PRIMERGY RX300 S5 ご使用上の注意

2009 年 4 月
富士通株式会社

1. 「PRIMERGY RX300 S5 ユーザーズガイド：B7FH-6031-01」への更新事項

図-1 SAS-BP が外れた状態

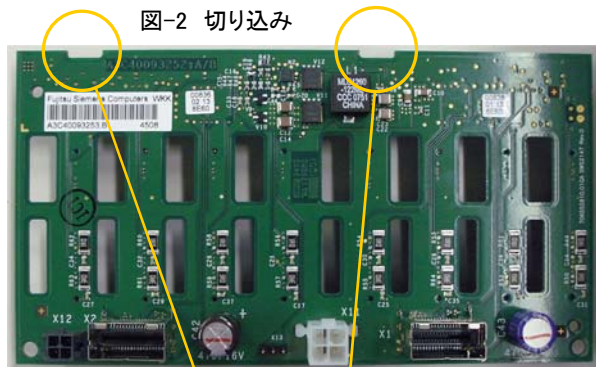
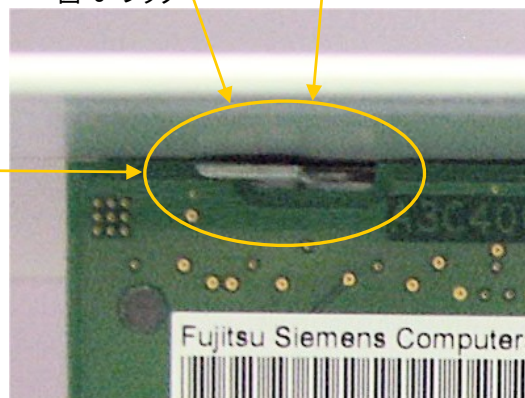
2.5 インチタイプで内蔵バックアップ装置を取り付ける場合は、ハードディスクを取り付けたまま作業を行ってください。(ディスクレスタイプではハードディスクを先に取り付けてから作業を行ってください)

もしハードディスクが無い状態で、オプションベイユニットフレームを取り外すと、SAS-BP(ハードディスクが接続されるプリント板)の上部の固定が外れることがあります。(図-1 参照)

・SAS-BP が外れてしまった場合

SAS-BP の切り込み(図-2 参照)をフック(図-3 参照)に差し込み右にスライドさせて固定してから、オプションベイユニットフレームを差し込んでください。

SAS-BP をスライドさせフックに固定させる
